Ministero dell'Ambiente e della Sicurezza Energetica

Parere n. 89 del 30 settembre 2024

Progetto:	<p><i>Verifica di ottemperanza ex art 166 e 185 cc. 4 e 5 del D.Lgs. 163/2006</i></p> <p>PG 372 - E45 Nodo stradale di Perugia. Tratto Madonna del Piano - Collestrada.</p> <p>ID_VIP 10460</p>
Proponente:	<p>ANAS S.p.A.</p>

Figura 1 – Svincolo di Collestrada – confronto planimetrico tra PP 2006 e PD 2023

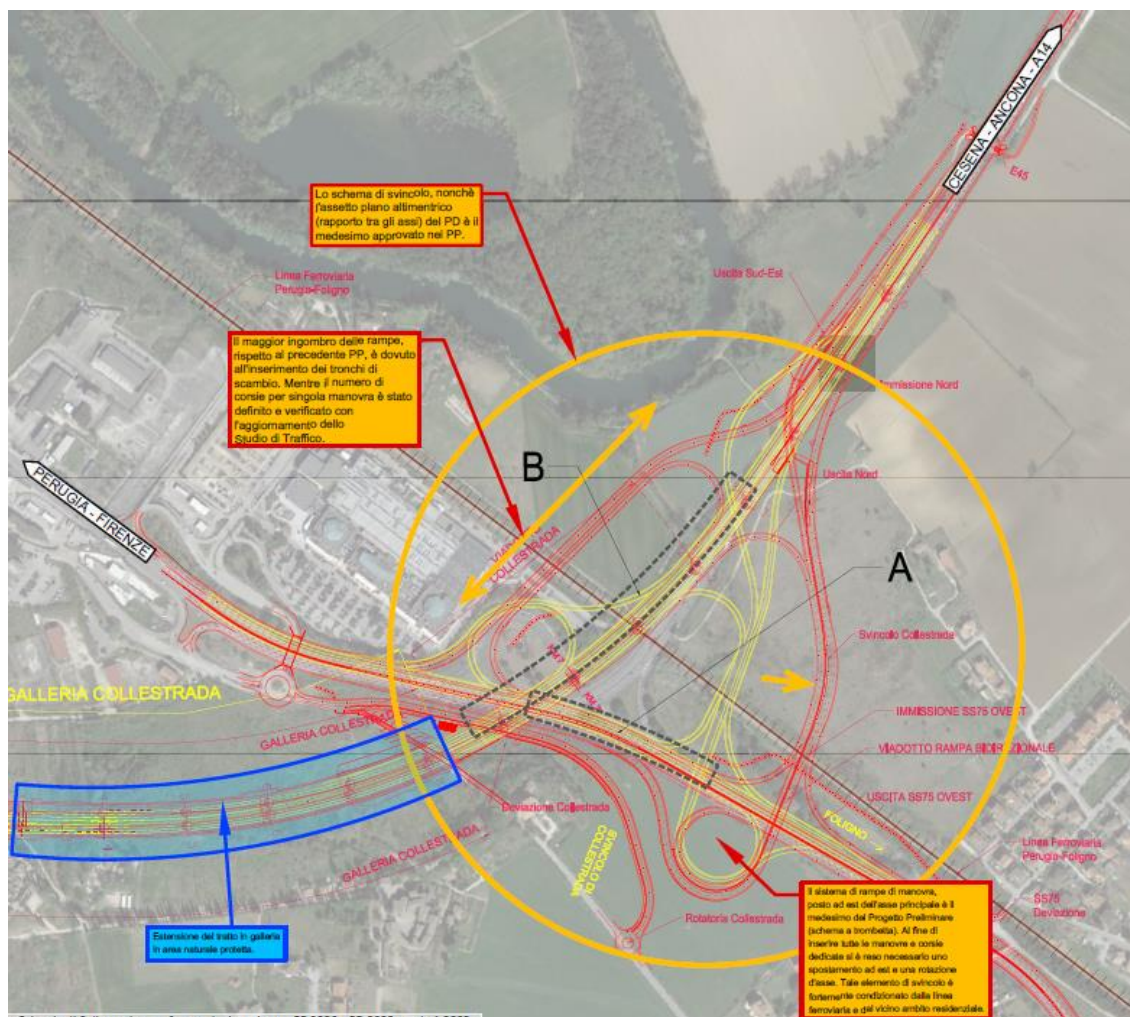
Il parere della Commissione n. 813, in merito alla prescrizione n. 2 aveva evidenziato che “La documentazione presentata non permette di verificare se lo svincolo sia stato progettato secondo la prescrizioni , in quanto nel confronto si fa riferimento al Progetto preliminare presentato.”

A chiarimento di quanto sopra, nella tavola presentata, il Proponente riporta il confronto (in sovrapposizione (Figura 1) tra lo svincolo di Collestrada del Progetto Preliminare approvato dal CIPE nel 2006, e quello del Progetto Definitivo del 2023. Sono riportate inoltre le planimetrie dello Svincolo di Collestrada nella versione del Progetto Preliminare approvato dal CIPE nel 2006 (Figura 2), lo Svincolo di Collestrada nella versione del Progetto Definitivo del 2023 e la planimetria di mitigazione ambientale (opere a verde) dello Svincolo di Collestrada nella versione del progetto definitivo del 2023 (Figura 4).

Le uniche differenze, evidenziate in Figura 1 con i riquadri A e B, sono state inserite a causa della inevitabile applicazione delle norme stradali (DM 5/11/2001 e DM 19/04/2006) introdotte all'indomani dell'approvazione del Progetto Preliminare da parte del CIPE.

La prima differenza (A) si riferisce al prolungamento del tronco di scambio tra le corsie di collegamento E45 (Nodo PG) carreggiata Nord e la SS75 direzione Perugia, che genera lo spostamento verso est del sovrappasso della SS75. L'obiettivo è stato quello di allontanare, per quanto possibile, le manovre di entrata/uscita dalla SS75 e ciò ha determinato la necessità di “ribaltare” lo schema a cappio delle rampe del quadrante Est, anche per confermare l'ingombro delle stesse aree che il “cappio” occupava nel precedente svincolo (PP 2006) e non espandersi eccessivamente verso l'abitato ad est.

La seconda differenza (B) deriva dalla necessità che la corsia di accelerazione della rampa di collegamento tra la SS75 direzione PG e la carreggiata Sud della E45 (Nodo PG) termini prima dell'inizio della galleria di Collestrada.

Alla luce dei chiarimenti condivisi e degli approfondimenti progettuali eseguiti in questa fase progettuale, si ritiene che la soluzione proposta sia in linea con quanto oggetto del parere VIA e conseguenti condizioni ambientali.

Tutto ciò premesso e valutato, **la condizione ambientale 2 risulta ottemperata**

Figura 3 – Svincolo di Collestrada – Progetto Definitivo 2023

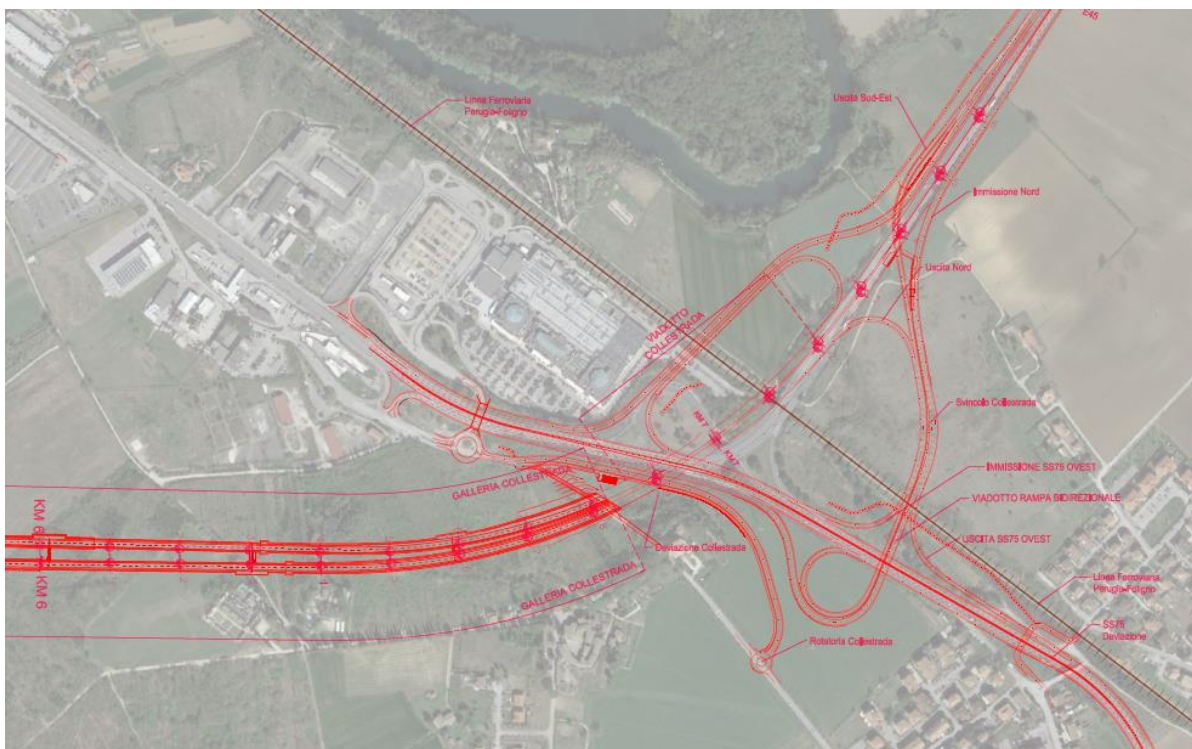
Il Proponente afferma che lo svincolo del Progetto Definitivo si basa sullo schema funzionale dello svincolo CIPE 2006, con l'asse principale e le rampe del quadrante Est che sovrappassano la statale SS75 e la linea ferroviaria Perugia-Foligno e che, naturalmente, vengono mantenute in sede per ragioni di cantierizzazione, e le rampe del quadrante ovest che si sviluppano nei pressi del Centro Commerciale di Collestrada, al margine dell' area SIC/ZSC, sovrappassando la stessa linea ferroviaria.
